Miljøforeningen Akerselvas Venner
Postboks 4492 Nydalen
0403 Oslo

Saksnr 200406095

Oslo, 17. august 2006

FORSLAG TIL REGULERINGSPLAN FOR MØLLERVEIEN 2 MFL – VULKAN MERKNADER I FORBINDELSE MED BYUTVIKLINGSKOMITEENS BEFARING

Viktige utsyn og siktlinjer

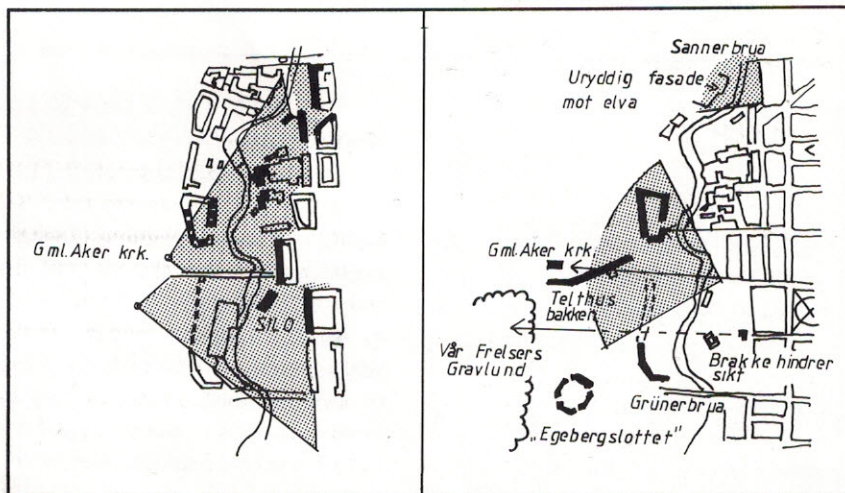
Påstanden blir ikke sannere av den grunn. Av illustrasjonen på side 63 i KDP fremgår det at hele partiet nord for Maridalsveien 11 representerer et viktig utsyn fra Akersryggen, og av illustrasjonen på side 66 i KDP med tilhørende tekst fremgår det at ”høyden [skal] holdes nede” på hele strekningen mellom Maridalsveien 19 (Fyrhuset) og Maridalsveien 11. Det fremgår eksplisitt av den første bindende bestemmelsen på side 65 i KDP at kote 37 som maksimal byggehøyde gjelder for Maridalsveien 23–29, dvs. for partiet nord for Fyrhuset (dvs. for Arkitekthøgskolen), og ikke for partiet sør for Fyrhuset. Bestemmelsen om kote 37 gjelder med andre ord ikke for noen del av det planområdet som nå foreslås omregulert.

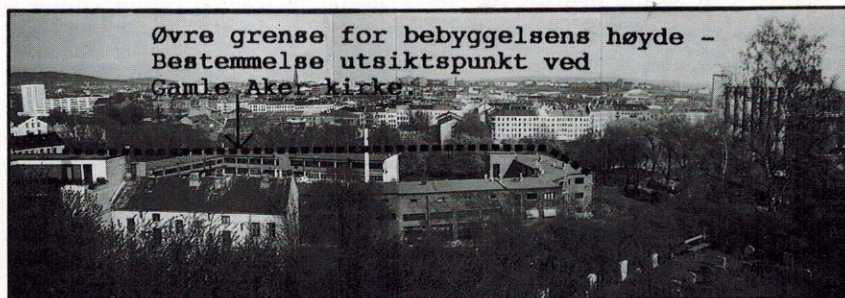
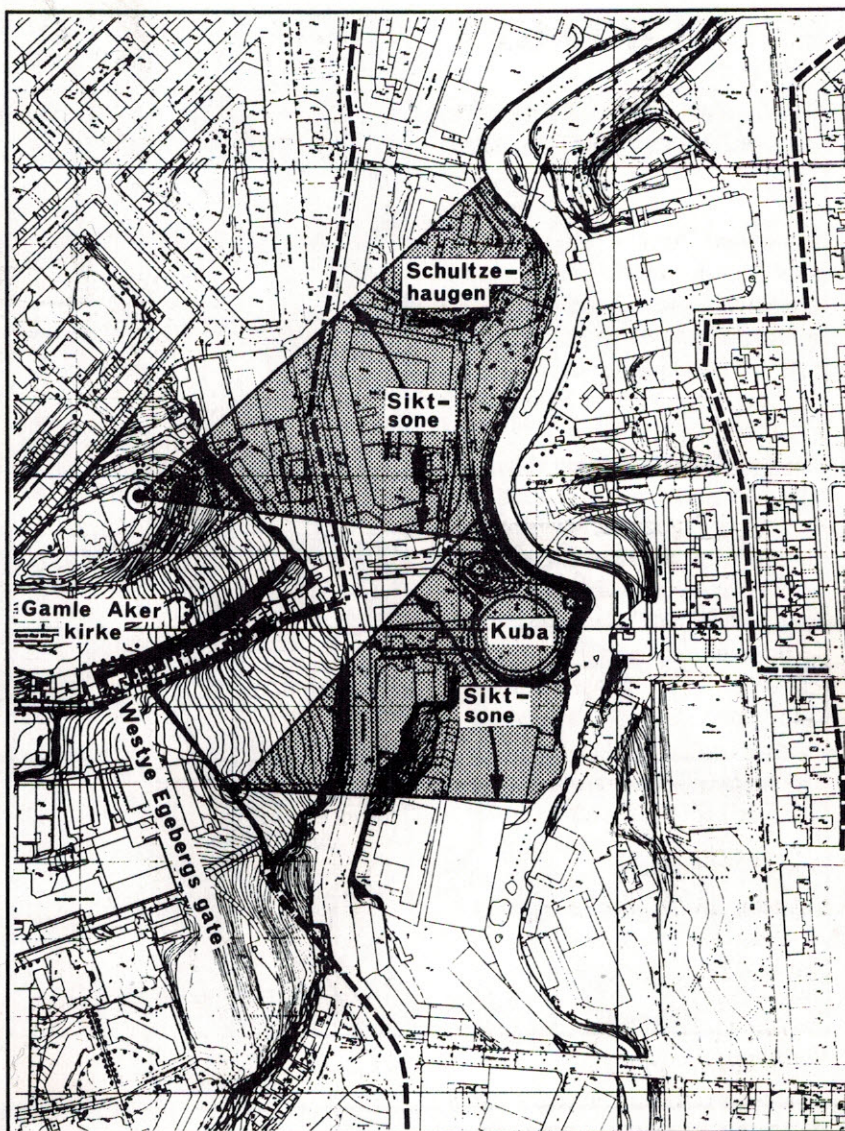
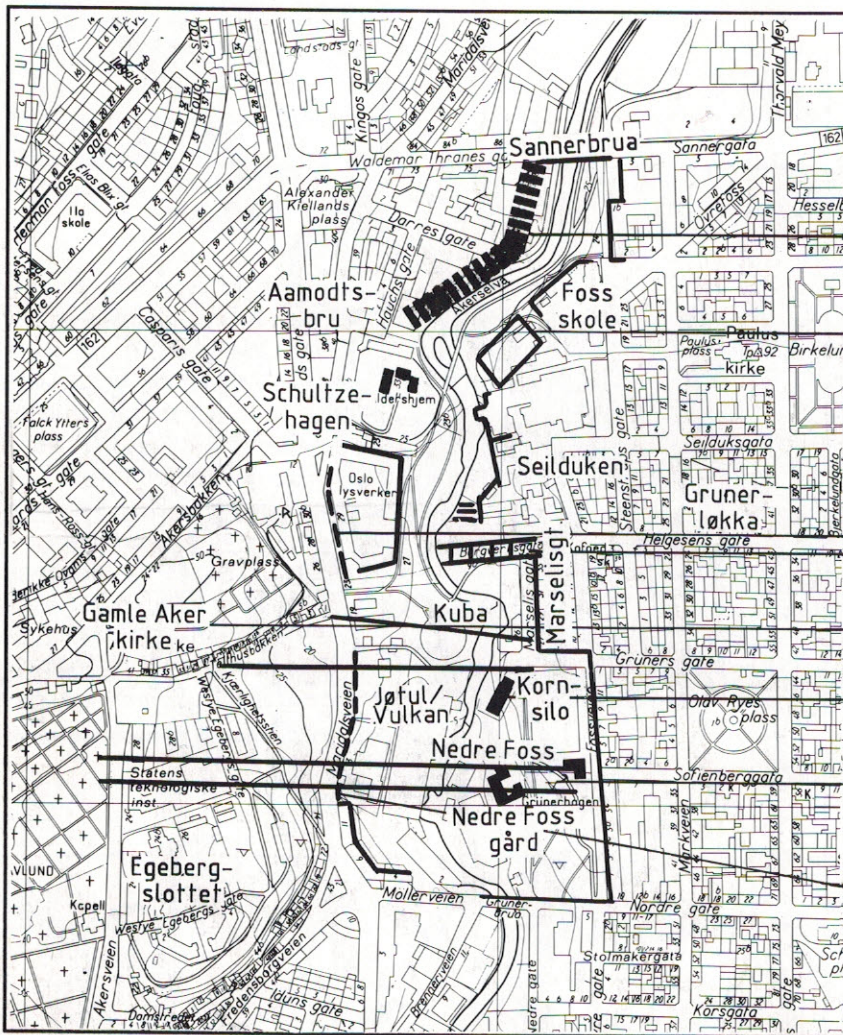
Tvert imot fremgår det av den andre bindende bestemmelsen på side 65 i KDP at ”maksimal byggehøyde mot Maridalsveien på eiendommen Maridalsveien 13–19 blir cote 27 m.o.h.”. Vi slutter oss fullt og helt til følgende passus i Byantikvarens høringsuttalelse av 17. juni 2005: ”Etter vår vurdering er intensjonen i KDP å holde ny bebyggelse under kote 27 på hele eiendommen i Maridalsveien 13–19, jf. bestemmelsene – ikke som vist i fotomontasjen med kote 37 meter i søndre del, jf. s. 31–34 i planforslaget. At forslagsstiller har tolket KDP slik, må skyldes en litt misvisende illustrasjon i KDP om siktsoner.”

KDPs foto nederst på side 65 gir et tilnærmet riktig bilde av hva som blir synlig med bebyggelse opp til kote 27 langs Maridalsveien i hele siktsonen. Økes byggehøyden til kote 28, forsvinner den delen av fasaden langs Marselis’ gate som ligger under kote 22. I partiene med takoppbygg til kote 31 (inntil 25 % av takflaten i henhold til reguleringsbestemmelsen) forsvinner alt under kote 31 (dvs. 3–4 etasjer av fasaden). Der hvor byggehøyden mot Maridalsveien er kote 34 (i alt ca. 40 m), forsvinner alt opp til kote 40 langs Marselis’ gate, dvs. hele fasadens høyde. I partiene med takoppbygg til kote 37 måtte fasaden langs Marselis’ gate vært 30 m høy om noe av den skulle synes.
